**«Многоуровневая парковка по ул. Питерская, г. Краснодар.
Корректировка»**

Раздел 2. Схема планировочной организации земельного участка

2217-ПР-ПЗУ

Корректирующая информация

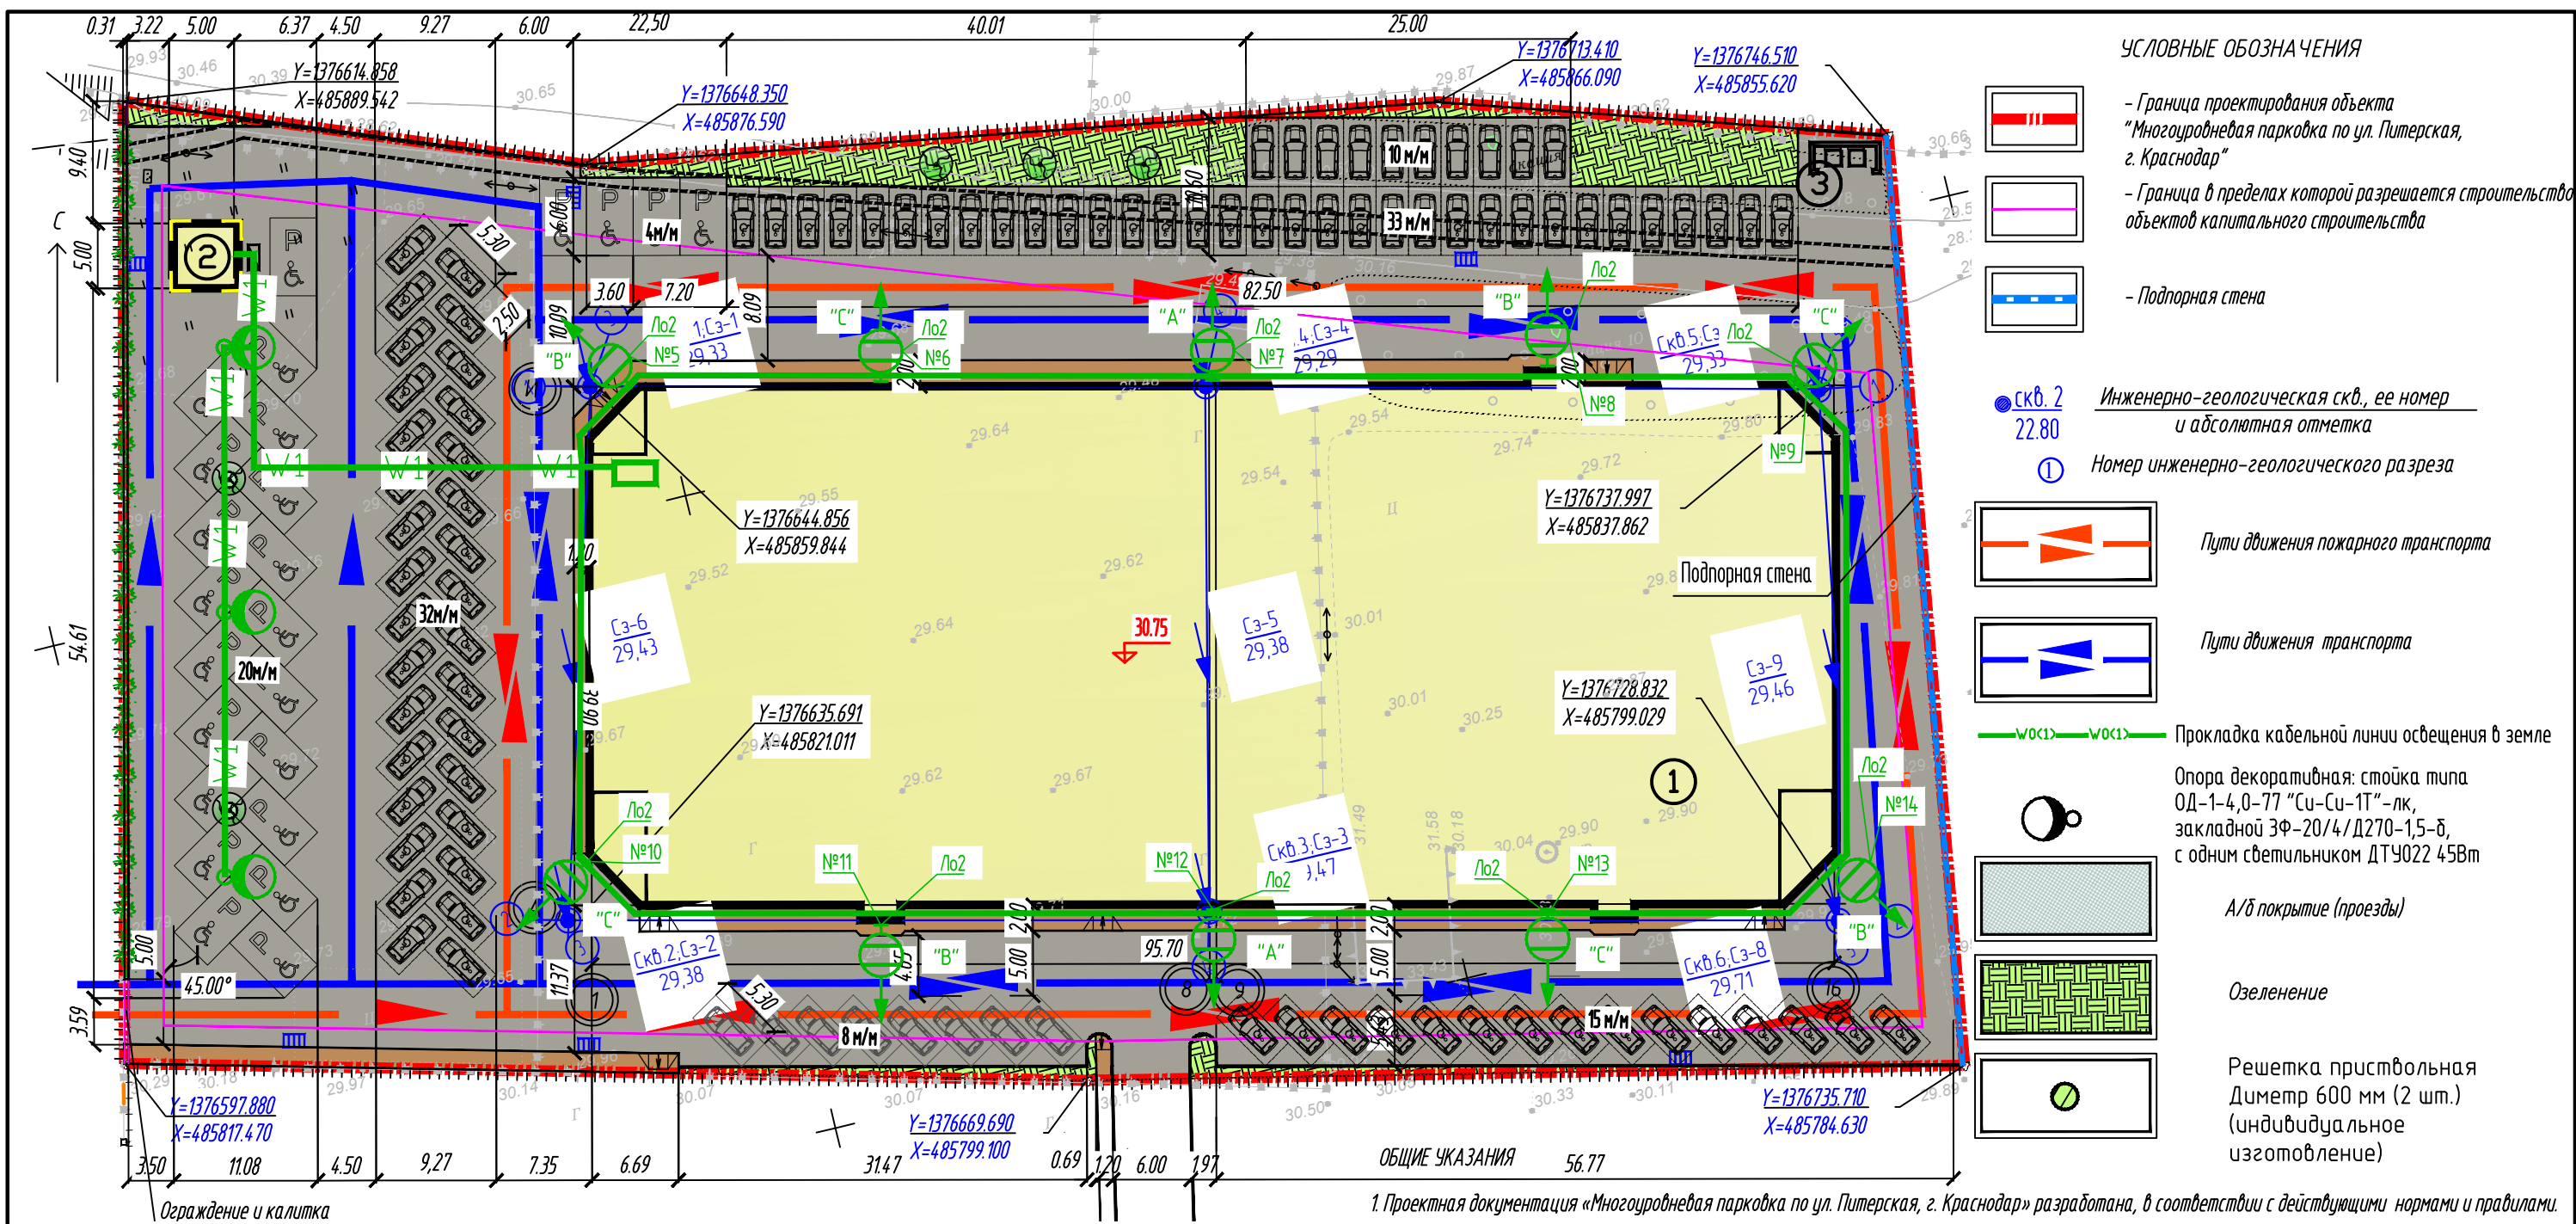
На листе 1 графической части раздела изменены:

- Пути движения транспортных средств;
- Добавлены тротуары;
- Сети и опоры освещения;
- Перемещена ТП и площадка ТБО;
- Месторасположение озеленения;
- Добавлена подпорная стена;
- Расположение парковочных мест;

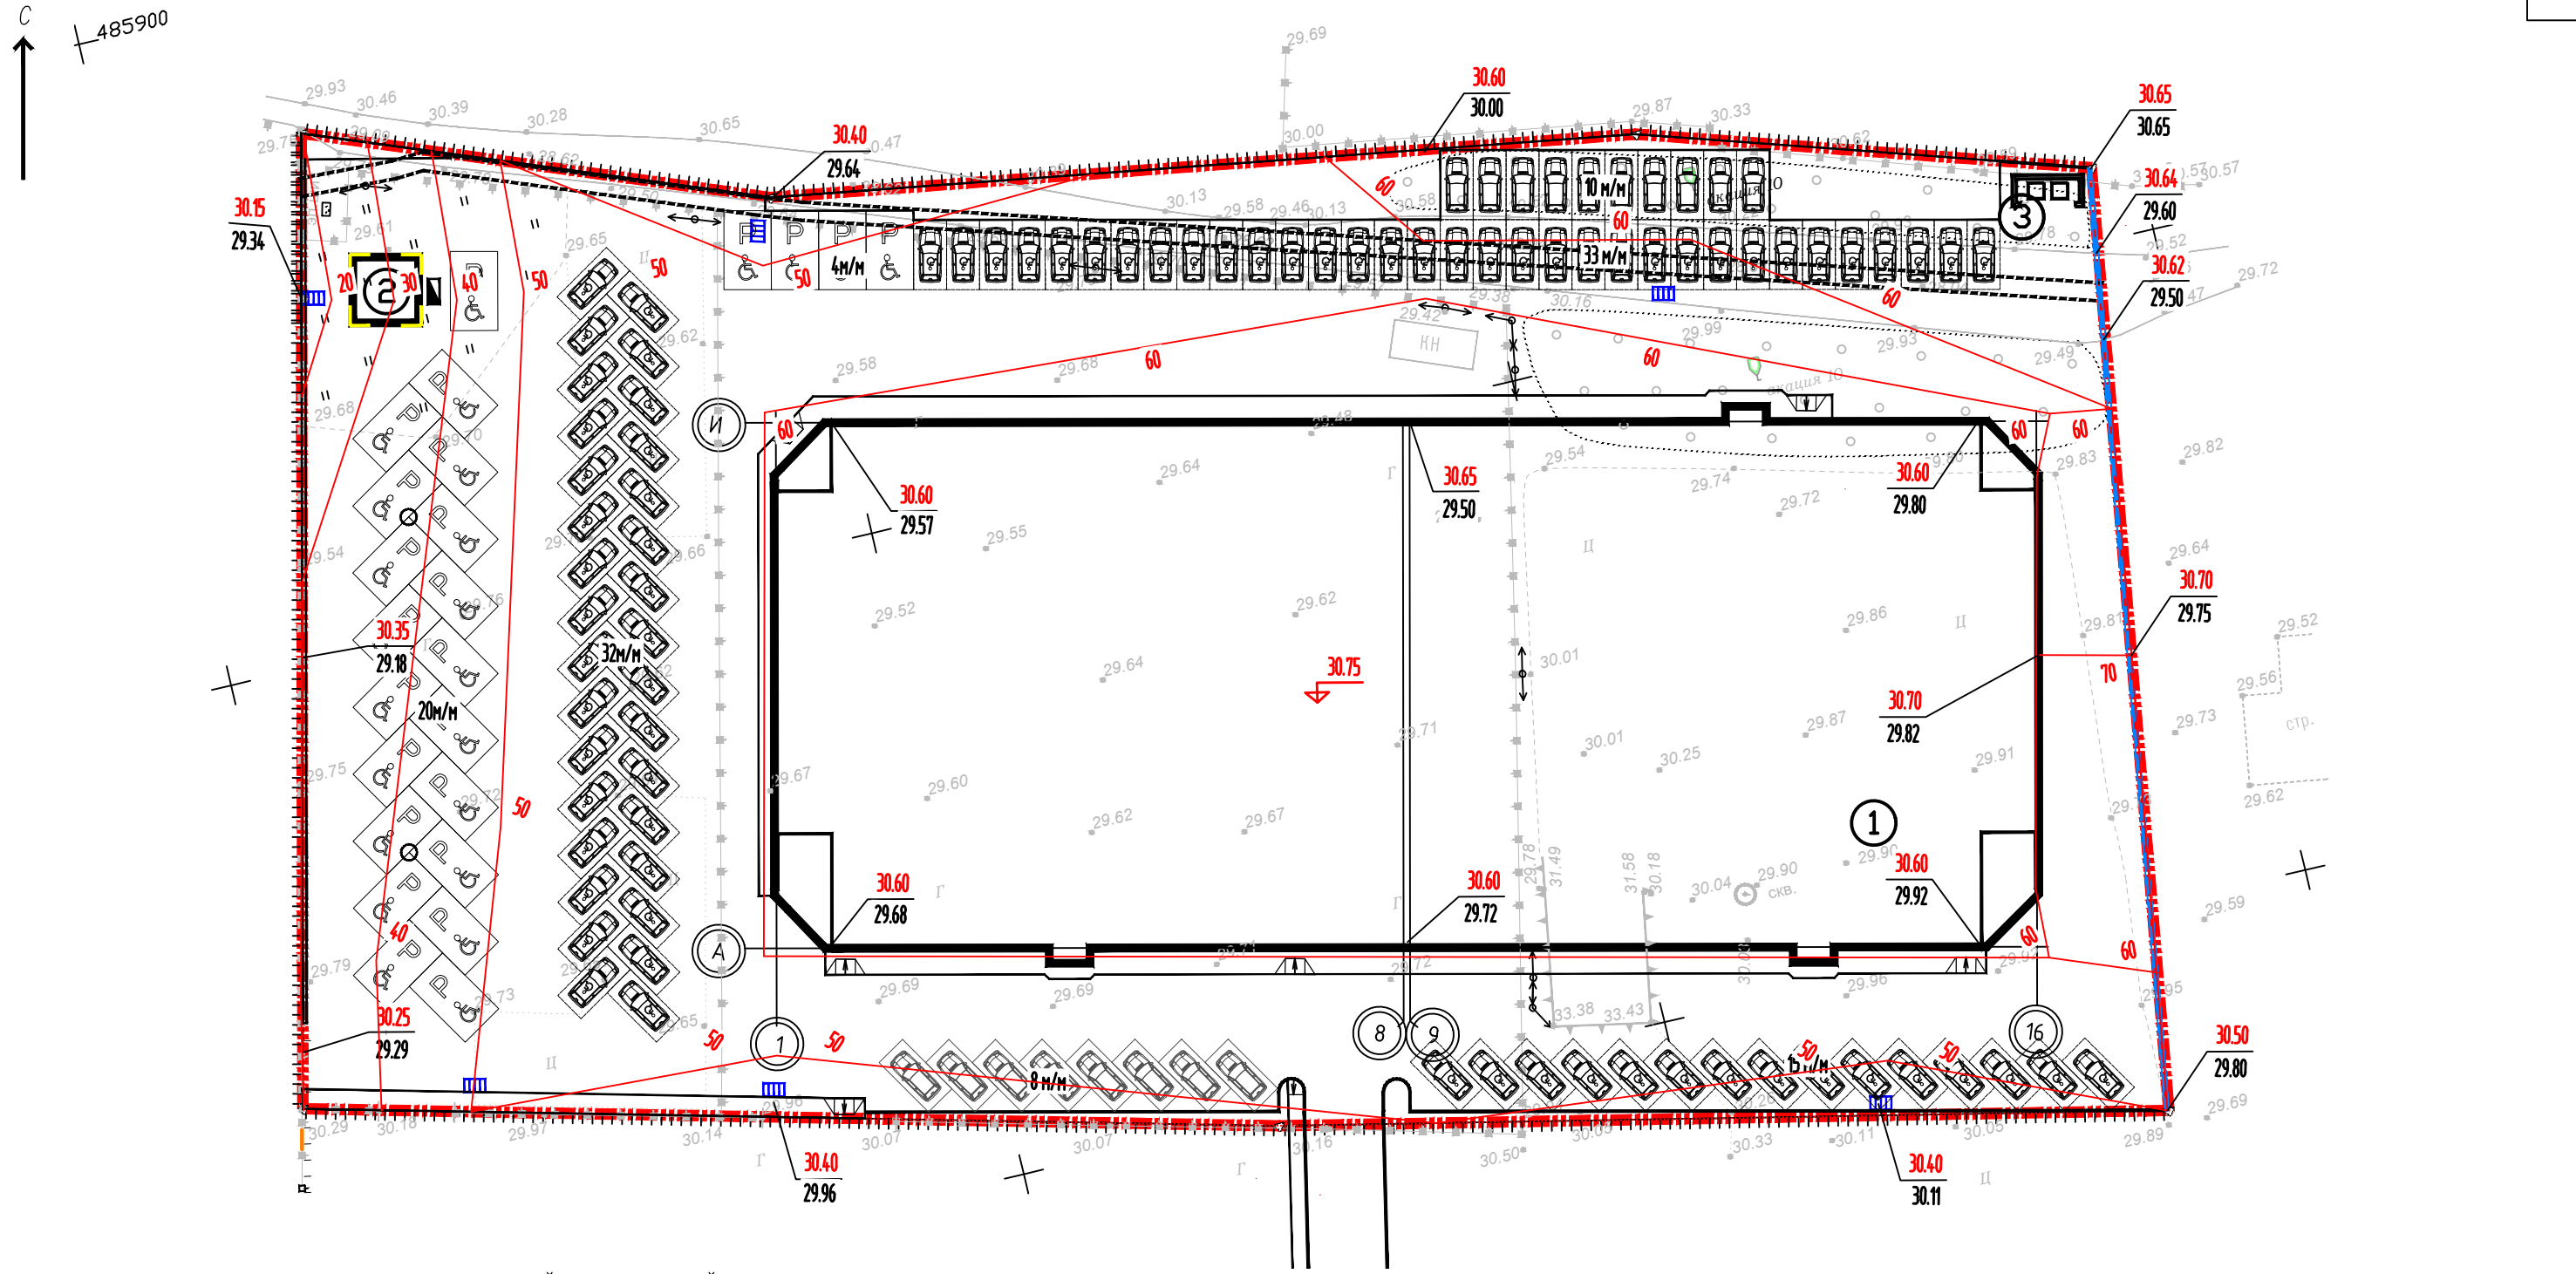
На листе 2 графической части раздела изменены:

- Добавлены тротуары;
- Перемещена ТП и площадка ТБО;
- Добавлена подпорная стена и высотные отметки;
- Расположение парковочных мест;
